Oficio Nro. GADDMQ-SGSG-DMGR-2019-0717-OF

Asunto: Inspección técnica del predio No. 5552676, Sector Tacuri de la parroquia Nayón

INFORME TÉCNICO
 Análisis de amenazas, vulnerabilidades y riesgos
 del predio No. 5552676, Barrio Tacuri, Parroquia Nayón,
 Administración Zonal Norte "Eugenio Espejo"
 Fecha de inspección: 12/03/2019

4.1.1. Vista del predio No. 5552676.

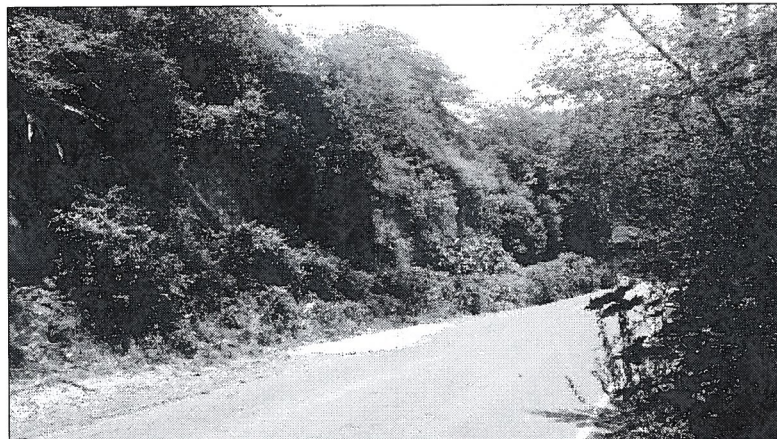
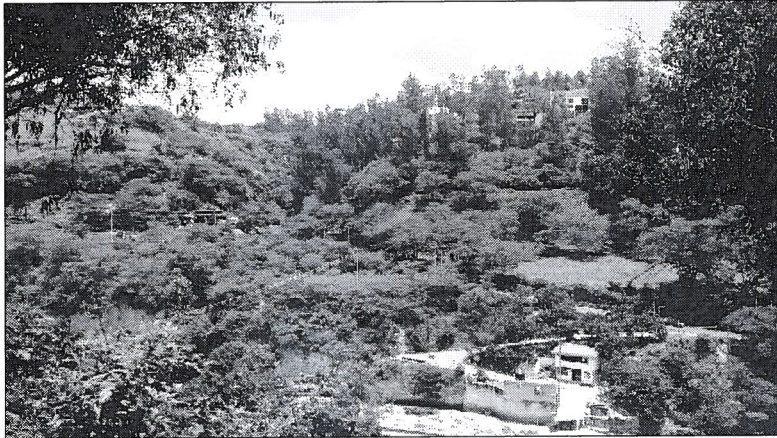
Desde la calle Abdón calderón se observa un talud con alturas variables que alcanzan hasta 8 metros en la parte más alta y aprox. de 2 metros en la parte de menor altura, el talud al momento de la inspección presenta parcialmente vegetación y arbustos, además se han reconocido caídas de bloques de tamaño centimétrico que se depositaron pie del mismo (**ver anexo fotográfico**).

5.3 Plan de Uso y Ocupación del Suelo

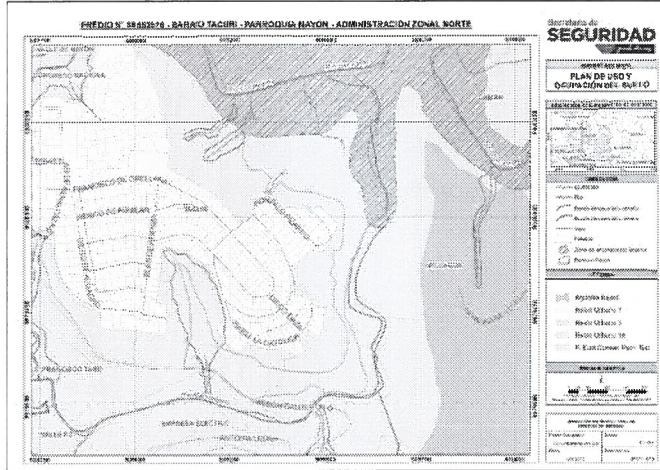
Para el caso específico del predio No. 5552676, el Mapa Base (**Mapa 5.3**) indica que una parte del mismo ubicada al norte está **ALTAMENTE EXPUESTA** a los impactos directos e indirectos que se generarían por un eventual flujo lahárico proveniente del Volcán Cotopaxi, y por tanto, de existir infraestructura y/o habitantes en esta zona, el **riesgo** sería **Muy Alto**.

- Zona: A31 (PQ); Forma de ocupación de suelo: (A) Aislada; Clasificación del suelo: (SRU) Suelo Rural; Uso de suelo: (PE/CPN) Protección Ecológica/Conservación del Patrimonio Natural; Factibilidad de servicios básicos: No (**Mapa 5.3**).

- De acuerdo a la cartografía disponible en esta Dirección Metropolitana, y al Informe de Regulación Metropolitana (IRM), el predio cuenta con el uso de suelo Protección Ecológico/Conservación del Patrimonio Natural (ver mapa 5.3.), por lo cual el propietario deberá respetar los parámetros de zonificación establecidos en el PUOS y en el Informe de Regulación Metropolitana, además la Secretaría de Territorio Hábitat y Vivienda (STHV) debe pronunciarse sobre lo indicado en la Ordenanza Metropolitana No. 210, en la sección 1.1.8. Uso Protección Ecológica/Conservación del Patrimonio Natural, dentro de las "Condiciones de implantación del uso Protección Ecológico/Conservación del Patrimonio Natural", se establece que "Cualquier implantación en este uso se sujetará a los requerimientos de la Ordenanza Metropolitana vigente en materia de ordenamiento territorial y respetará los parámetros de ocupación y edificabilidad y compatibilidad de uso establecidos por el PUOS".

5.4 Susceptibilidad a Movimientos en Masa

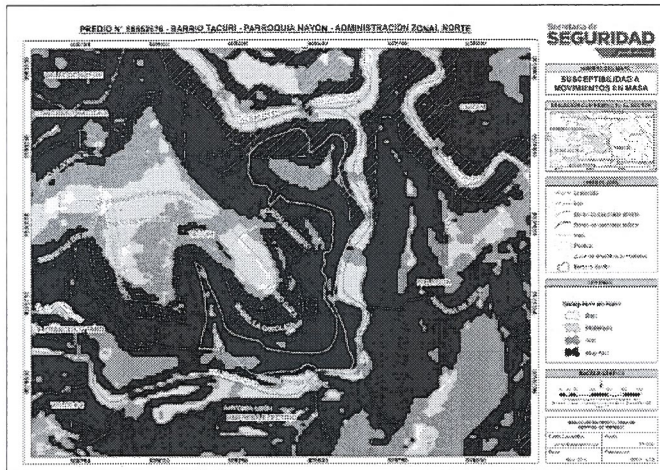
Por otro lado, según la cartografía temática disponible en la DMGR, el predio evaluado se ubica sobre una zona de muy alta susceptibilidad a movimientos en masa (de tipo deslizamiento o caída de bloques/rocas) (**Mapa 5.4**).

El peligro por fenómenos de inestabilidad de terrenos está relacionado con el cambio de pendientes, litología y la ocurrencia de deslizamientos (antiguos y recientes). En base a esta información se ha definido al predio con un nivel de **amenaza alta frente a movimientos en masa**.
